INFORMACJA SERWISOWA

Nr R014/06REV z dnia 10 marca 2006r. (sekcja B)

**Dot. modeli: Mazda6 przed faceliftingiem, Mazda6 po faceliftingu (GG/GY),
Mazda5 (CR), 323 (BJ), Premacy (CP), MPV (LW) i 626/626W (GF/GW)
z silnikiem MZR-CD**

Trudny rozruch silnika / Pasek rozrządu wyskakuje z zębów.

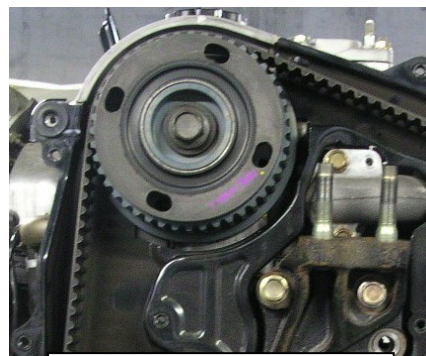
Ze względu na nieodpowiednią wytrzymałość żebra ograniczające na pokrywie paska rozrządu ulegają uszkodzeniu i ich funkcja mająca na celu utrzymywanie paska rozrządu we właściwej liniowej pozycji może być nieskuteczna.

Podczas rozruchu silnika w zimną pogodę, z uszkodzonymi żebrami ograniczającymi, może w najgorszym przypadku dojść do zeskoczenia paska rozrządu z koła pasowego rozrządu.

Żebra ograniczające, które mają zabezpieczać przed wyskakiwaniem paska z zębów zostały uszkodzone.

ZMIANA W PRODUKCJI

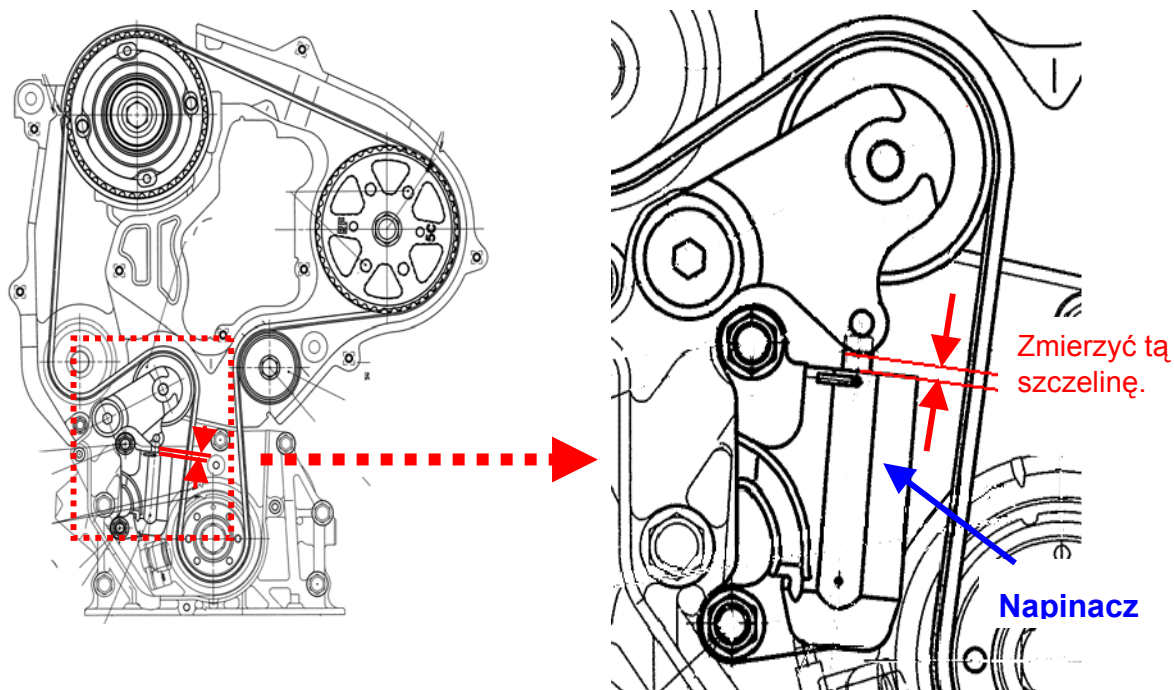
Zmieniono kształt pokrywy paska rozrządu. (Uległ zmianie kształt ogranicznika z uźebrowania na płytkę)

JMZ GG**** ** 649848	1.02.2006
JMZ GY**** ** 424641	1.02.2006
JMZ CR**** ** 120606	1.02.2006

Procedura instalacji podkładki napinacza

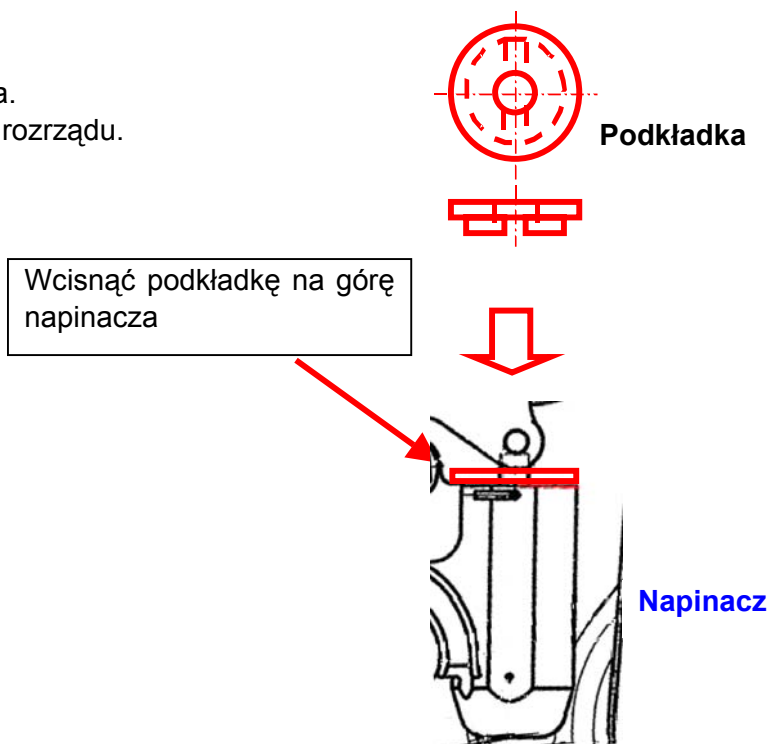
1. Zmierzyć szczelinę pomiędzy napinaczem i dźwignią napinacza.

2. Jeśli szczelina wynosi 4,5 mm lub jest większa należy zainstalować podkładkę napinacza postępując według poniższych punktów:

- (1) Zdjąć pasek rozrządu.
- (2) Zdjąć napinacz.
- (3) Wcisnąć podkładkę na górę napinacza.
- (4) Założyć z powrotem napinacz i pasek rozrządu.
